AGNICO EAGLE

«CARIBOU»

1^{ère} Série de questions

MDDELCC

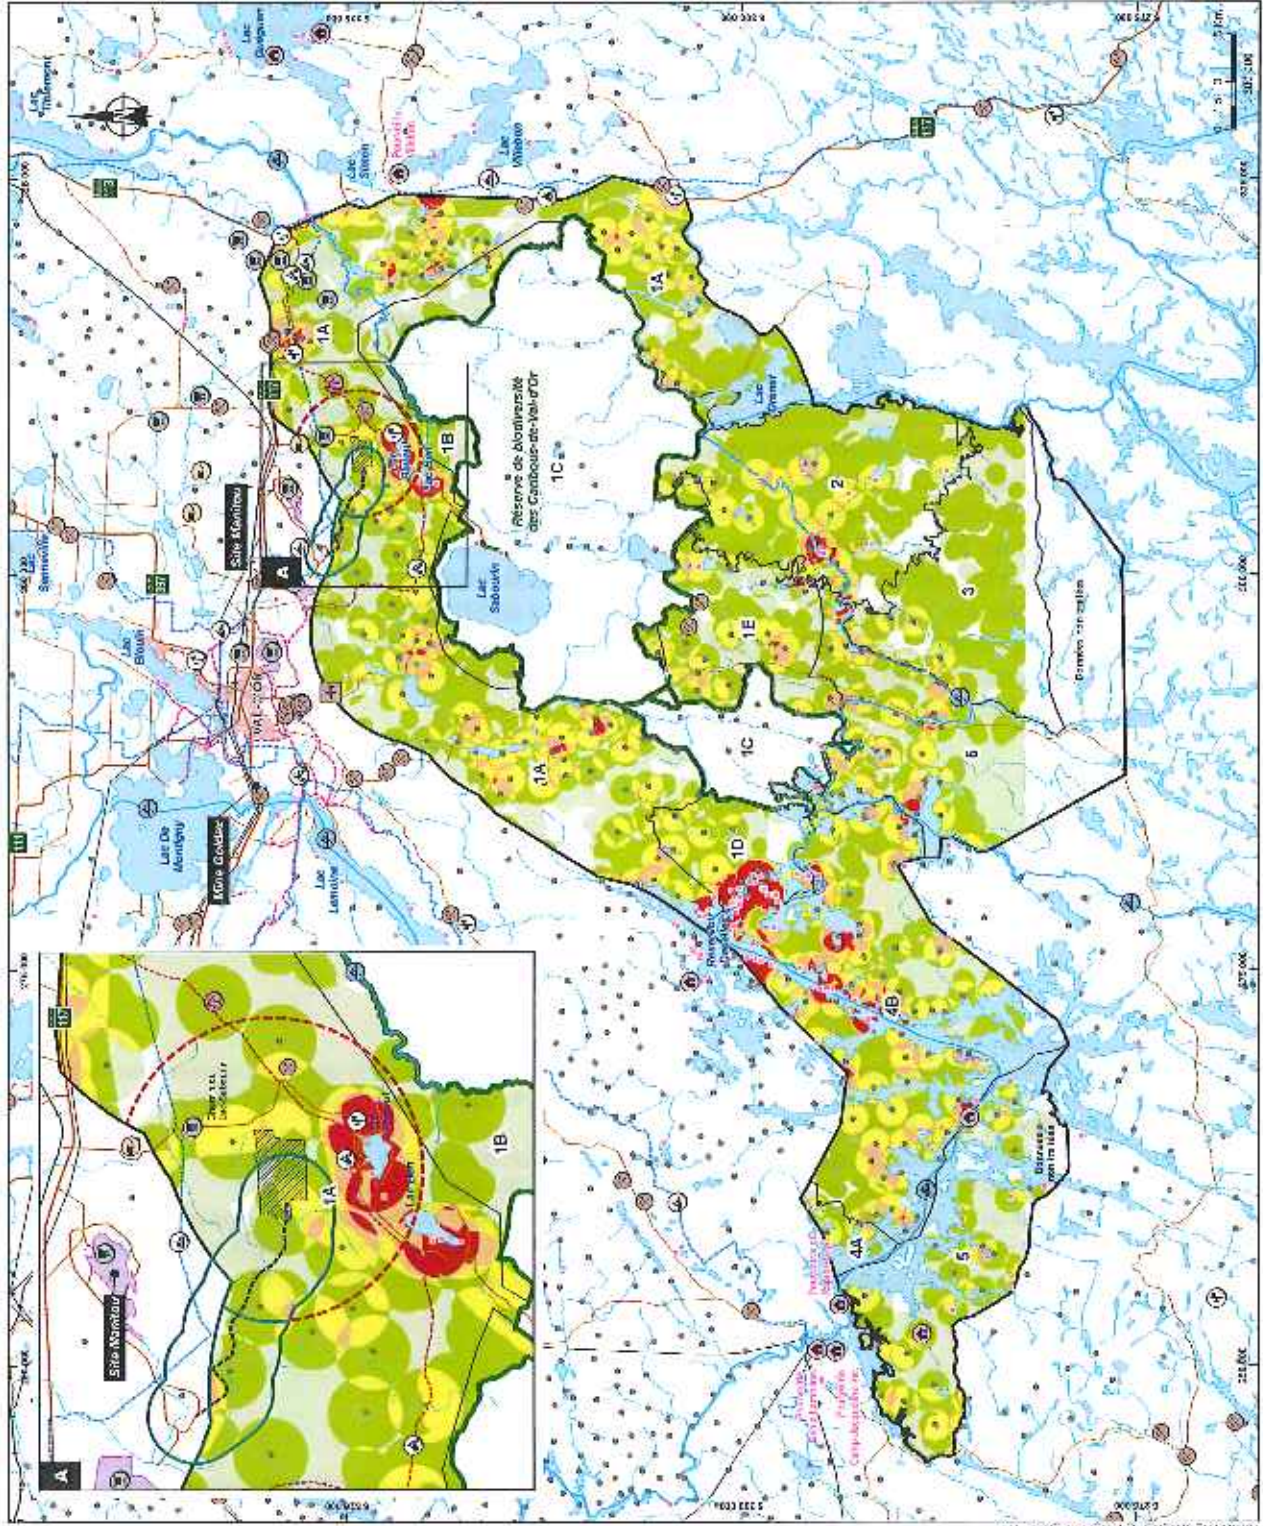
De plus, l'étude d'impact devra préciser les recommandations du plan d'aménagement du site faunique du caribou découlant des analyses du taux de perturbation présenté dans le tableau (ex. : stratégie visant à limiter les perturbations et le développement du réseau routier à l'échelle du plan d'aménagement).

Dans une approche de précaution, une zone tampon de 1,25 km a été utilisée pour évaluer la zone perturbée de part et d'autre de la route, comme prescrit par les lignes directrices de rétablissement du caribou forestier au Québec. L'information est présentée sur la carte QC-90).
